Detaljregulering av E6 Ranheim- Værnes, delstrekning Reppekrysset – Værtunnelen, sluttbehandling

Planbeskrivelse

Dato for siste revisjon av planbeskrivelsen : 26.5.2020

Reppekrysset

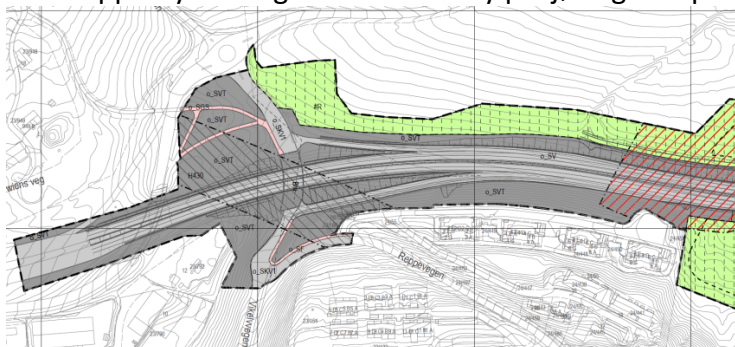
SVV presiserer at behovet for regulert rampe østover ved Reppekrysset beholdes i ny plan. SVV vurderer at rampa vil bidra til en mer effektiv trafikkavvikling ved at den vil forbedre atkomsten til E6 fra Vikelvegen både for eksisterende og nye boliger.

Plankartet er revidert på grunnlag av innsendt plankart fra Nye Veier. En av de alternative traseene for nytt jernbanespor går under Reppekrysset, og det er lagt inn en hensynssone for denne traseen. I plankartet heter hensynssone for nytt jernbanespor H430 og ikke H440 som meldt tilbake fra Nye Veier.

Rampe beholdes i plankart ved sluttbehandling etter dialog med SVV. I dag er nærmeste østgående rampe som er åpen for privatbilister helt nede ved Overvik. Dette medfører økt trafikk langs Kockhaugvegen.

Refset driftsundergang

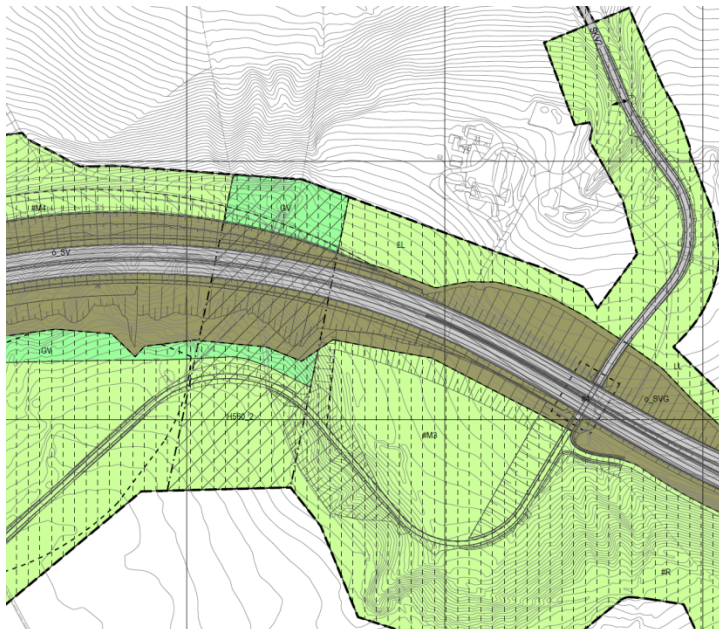
Statkraft hevder at planbeskrivelsen for reguleringsplan for E6 har sterkt avgrenset dette området, dels på grunn av arealbehov for utvidelse av E6 og ved etablering av ny driftsundergang og atkomstveg for arealer på sørsiden av E6.

Statkraft Varme sin vurdering er at den planlagte kulverten under E6 vil gi store begrensninger og utfordringer knyttet til logistikk og transport.

Statkraft hevder at planlagt arealbruk i planforslaget vil medføre at arealet som er båndlagt i kommuneplanen vil bli så begrenset at det ikke vil være egnet for en varmesentral. En realisering av de foreslåtte planene for E6 Ranheim-Værnes vil medføre at Statkraft må finne nytt areal for en ny varmesentral.

Atkomstveg opp til Refset-undergangen er lagt om bort fra grunneier sin gård, men går nå rett gjennom grunneier sitt eksisterende redskapshus. Grunneier ønsker en trasé som er enda lenger bort fra gårdstunet, og som ikke kommer i konflikt med redskapshuset. Atkomstvegen må rustes opp slik at den tåler anleggstrafikken. Etter grunneier sin mening bør dette komme fram i planbestemmelsene.

I ny reguleringsplan er det foreslått kulvert, og avsatt areal til en landbruksveg klasse 3 med bredde 3 m og høyde 4,6 m. Det er for øvrig identisk med kravet i planbestemmelsene også for gjeldende plan. Kulvertens totale bredde er i planen foreslått til 11 m.

Arealet for det foreslåtte varmekraftverket ligger over hele det aktuelle arealet for en bekkeåpning. Det vil derfor være utfordrende å både planlegge for en bekkeåpning av Værebekken og samtidig legge til rette for en ny varmesentral. Statkraft Varme har konkludert med at arealbehovet går helt opp til 250 dekar, og det vil etter alt å dømme innebære at en kombinasjon av varmesentral og bekkeåpning ikke lar seg forene. Det er usikkerhet rundt hvor aktuelt det er med både bekkeåpning og etablering av en ny varmesentral. Det vil si at en større del av kulverten enn 4 m kan avsettes til vegformål.

Planforslaget er i tråd med standarder for landbrukskulverter, disse skal ha en høyde på 4,6 meter. Høyden på tunellene på E6 Ranheim – Værnes planlegges for en høyde på 4,8 meter. Åpenhetsindeks for kulverten er beregnet til 0,68 meter som er større enn kravet for småvilt/rådyr i Statens vegvesen sin viltveileder. Det vil være viltgjerd inn fra begge sider både på nord- og sørsida av vegen, slik at undergangen kan bli brukt av småvilt og rådyr.

Plankartene er revidert etter endringer oversendt fra Nye Veier i forbindelse med sluttbehandling med tanke på redskapshus.
